4. 揖斐川の水害対策の下での徳山・横山ダムの新洪水調節計画案の問題点

在 間 正 史 (弁 護 士)

4. 揖斐川の洪水対策の下での徳山・横山ダムの新洪水調節計画案の問題点

図表4 揖斐川万石地点の年最大の水位 - 流量関係

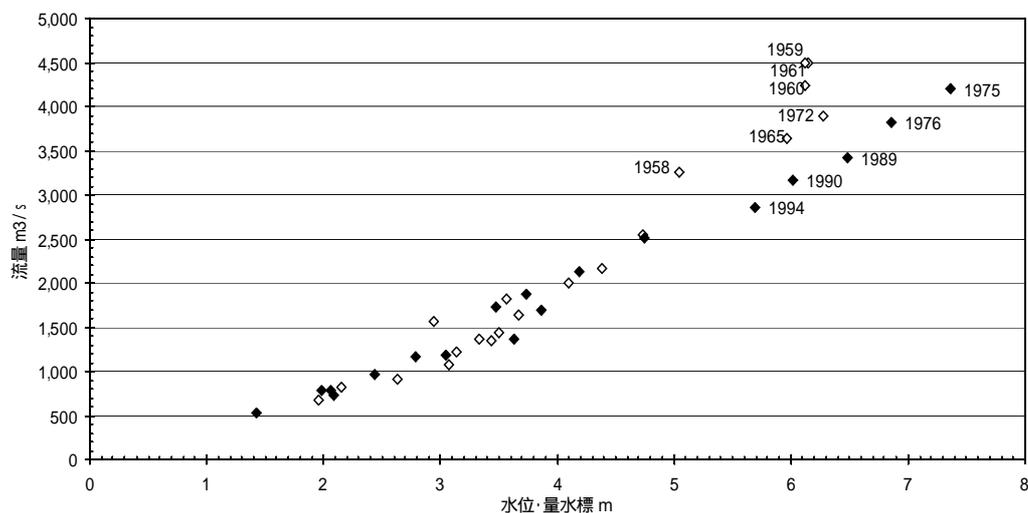
は1975年（昭和50年）の前、 は1975年（昭和50年）以後の値である。水位6m付近から、水位 - 流量関係は、 1975年の前と 1975年以後とは、傾向に明らかな違いがある。

水位6m付近（流量3,000 ~ 3,500 m³/秒）から、 は水位の上昇は小さいが、流量の上昇は大きい（右上がりの傾きが急である）。 は水位の上昇と流量の上昇が、1 m : 1,000 m³/s程度である（右上がり45度程度の傾きを示している）。

したがって1975年以降の河道では、3,500 m³/s以上の流量が流れる水位（例え

ば、基本高水ピーク流量6,300m³/sが流れる水位)は、1975年より前の河道(例えば、1960年頃の河道)での水位よりも高くなる。

図表7 揖斐川の計画高水位以下の河積(1998年現況値と計画値)

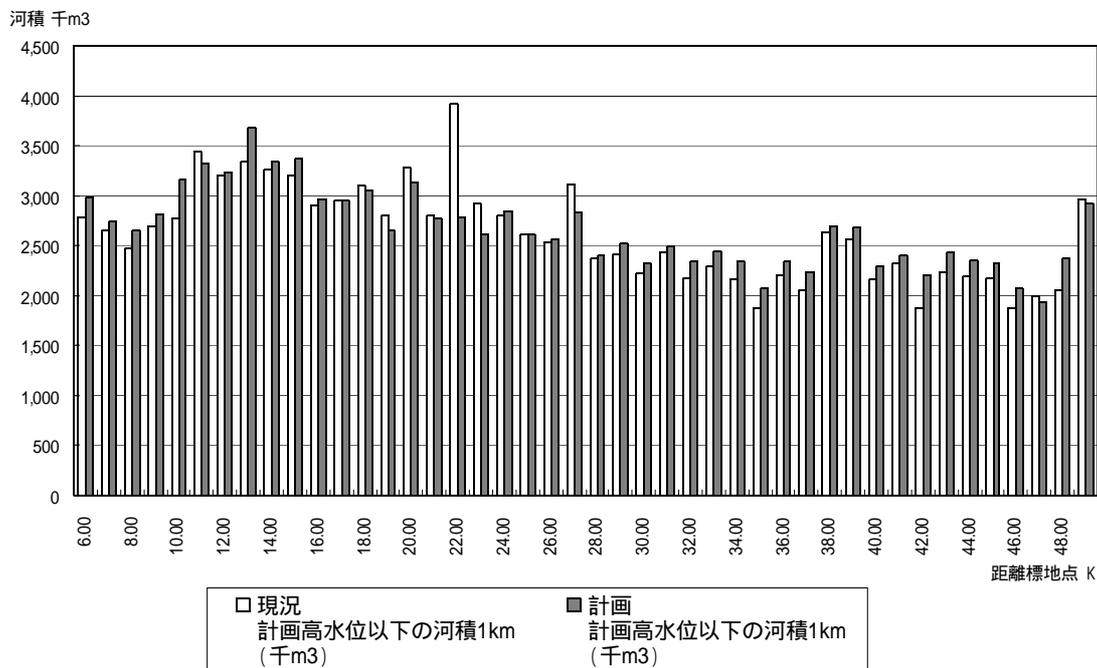
揖斐川の河積は、現況河積は、計画河積よりも小さく、計画河道に比べて河積不足である。現況河道は浚渫等により計画河道に河積拡大される。

また、34km地点~39km地点、特に35km地点、39km地点は、上下流よりも、現況

も計画も河積自体が小さい。河積自体が上下流に比べて小さい以上、同じ流量の洪水が流れたとき、この区間で水位が高くなるのは当然である。計画河積も小さいのであるから、計画河道になっても、この区間の水位は、上下流に比べて高くなる。

したがって、河積が計画河積になれば、河道が流過させられる流量は増大する。また、部分的に上下流に比べて河積が小さい区間あることが明らかであるから、この区間の部分的な河積増大を検討することもできる。
